VALSTYBĖS ĮMONĖ
IGNALINOS ATOMINĖ ELEKTRINĖ

DĖL PIRKIMO DOKUMENTŲ PAAIŠKINIMO

Informuojame, kad tarptautinio viešojo pirkimo „Pateikimo kontrolės sistemos pirkimas“, vykdomo atviro konkurso būdu (pirkimo ID 1984530, toliau – Pirkimas), metu Centrinės viešųjų pirkimų informacinės sistemos priemonėmis gauti tiekėjo (-ų) prašymas (-ai) paaiškinti / patikslinti Pirkimo dokumentus.

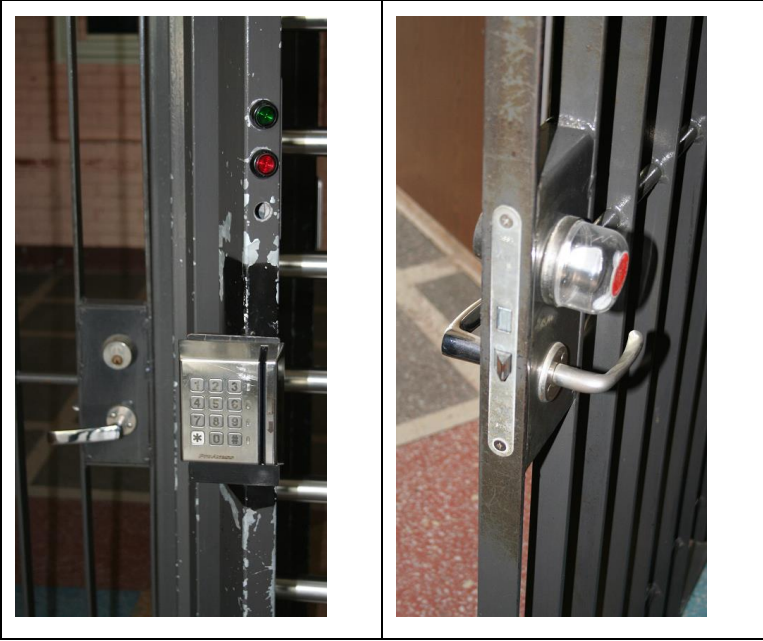
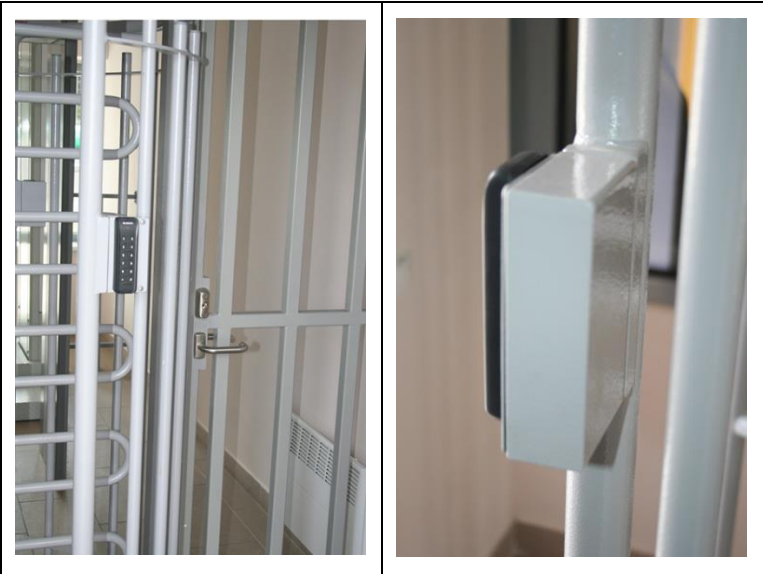
3.	Prašome pateikti informaciją (aprašymus) kokio tipo užblokavimo mechanizmai yra sumontuoti išnaudojami duryse/varteliuose su patekimo kontrolės sistema.	Šiuo metu naudojamose duryse / varteliuose yra sumontuotos paprastos raktu rakinamos spynos.
4.	Prašome pateikti informaciją (aprašymus, nuotraukas) apie vartelius, kuriems rangovas, pagal TS (techninė specifikacija) punktą Nr. 4.10, turi numatyti užblokavimo mechanizmus.	Standartiniai varteliai atrodo taip (nuotraukos pridedamos): 1 variantas:  2 variantas:

5.	Prašome pateikti informaciją (aprašymus, nuotraukas) apie duris, kurioms rangovas, pagal TS punktą Nr. 4.11., turi numatyti užblokavimo mechanizmus.	Durys atrodo taip (nuotraukos pridedamos): Durys Nr. 1  Durys Nr. 2 
----	---	---
